VYSVĚTLENÍ ZADÁVACÍ DOKUMENTACE Č. V

Název veřejné zakázky: Revitalizace zimního stadionu v Třebíči

Název zadavatele: Město Třebíč

Blokové schéma turniketů

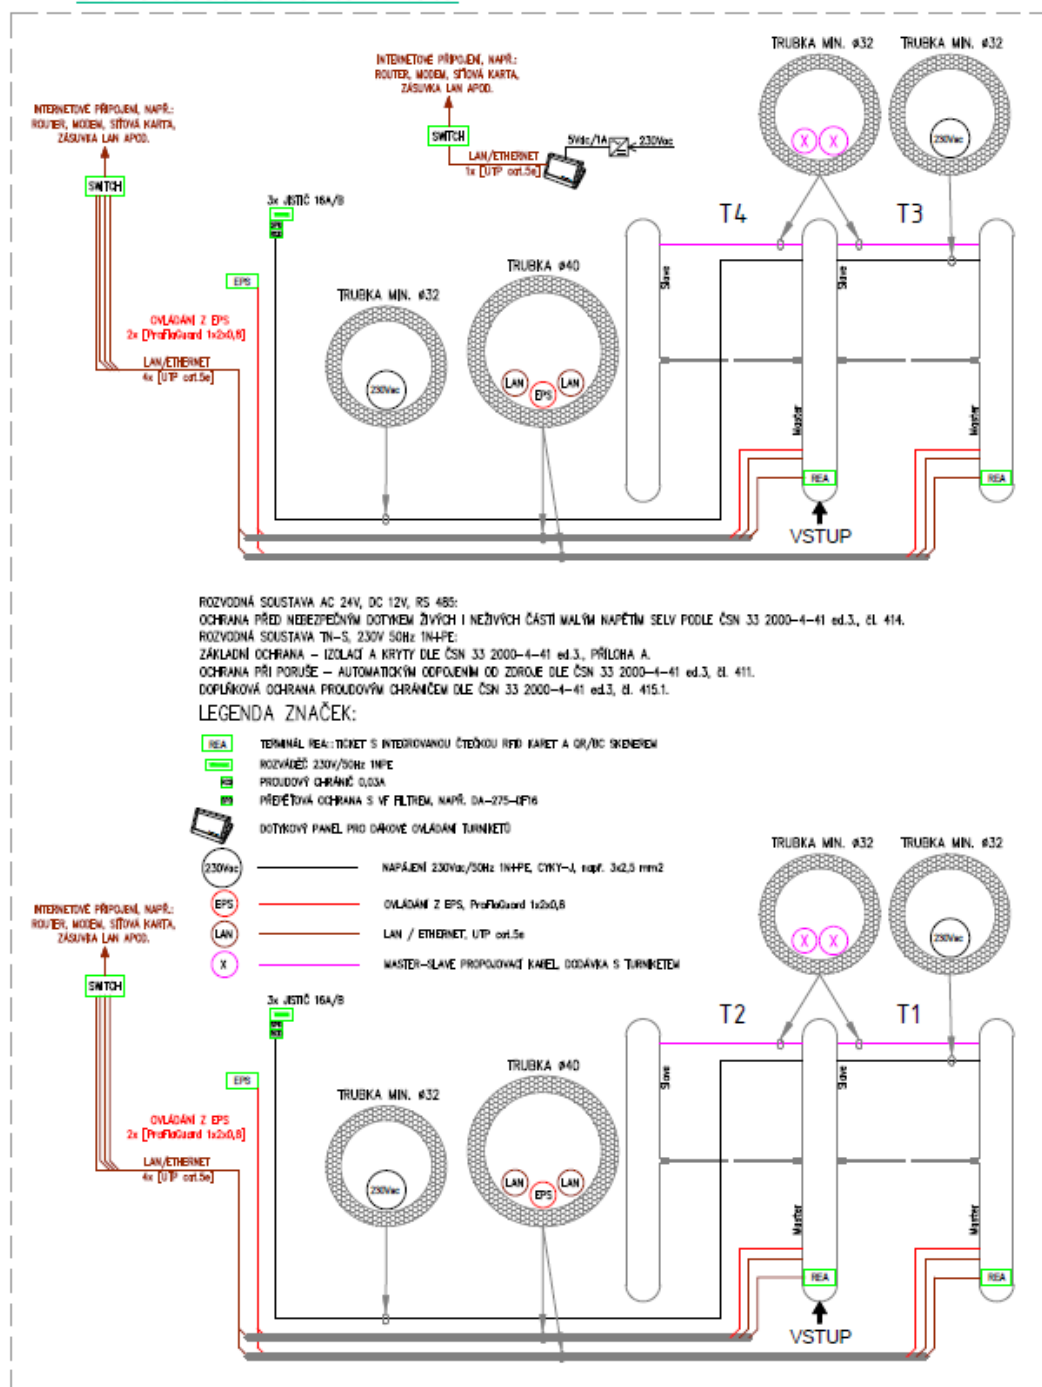
V projektové dokumentaci však dodavatel našel pouze trubkování a kabeláže pro turnikety (d.01.04h.16 Blokové schéma turniketů):

Dodavatel si touto cestou dovoluje požádat zadavatele o sdělení, zdali položkami 19 a 20 je myšlena kabeláž a trubkování pro turnikety. Pokud jsou těmito položkami zamýšleny i jiné kabeláže, pak si dodavatel dovoluje požádat zadavatele o poskytnutí dalších podkladů, podle kterých by bylo možné uvedené položky relevantně ocenit.

Položkami 19 a 20 je myšlena pouze kabeláž pro propojení turniketů dle blokových schémat „Blokové schéma turniketů“ a navržených topologií instalace „Turnikety 3N08 chodba: montážní rozměry“ a „Turnikety 2N04 vstupní hala a schodiště: montážní rozměry“ na výkrese

„D.01.04h.16 Blokové schéma SLP“ s ohledem na dodavatelem nabízený typ turniketů.

Dotazované položky zahrnují jen vlastní kabeláže pro turnikety:

- Dodávka kabeláže: „Kabelové rozvody – Vedení kabeláže“ pro propojení vlastních turniketů
- Instalace kabeláže: „Kabelové rozvody – Instalace kabeláže“ pro propojení vlastních turniketů
- Ostatní kabeláže a nosné trasy:
 - kabelové přívody LAN jsou součástí SK
 - kabelové přívody řízení při požáru jsou součástí EPS
 - nosné trasy pro vedení kabelových přívodů a propojů jsou součástí V-V SLP TRU „ZS Třebíč: D.01.04h Elektronické systémy: TRU nosný systém kabelových tras, V-V D.01.04h.03.TRU“.
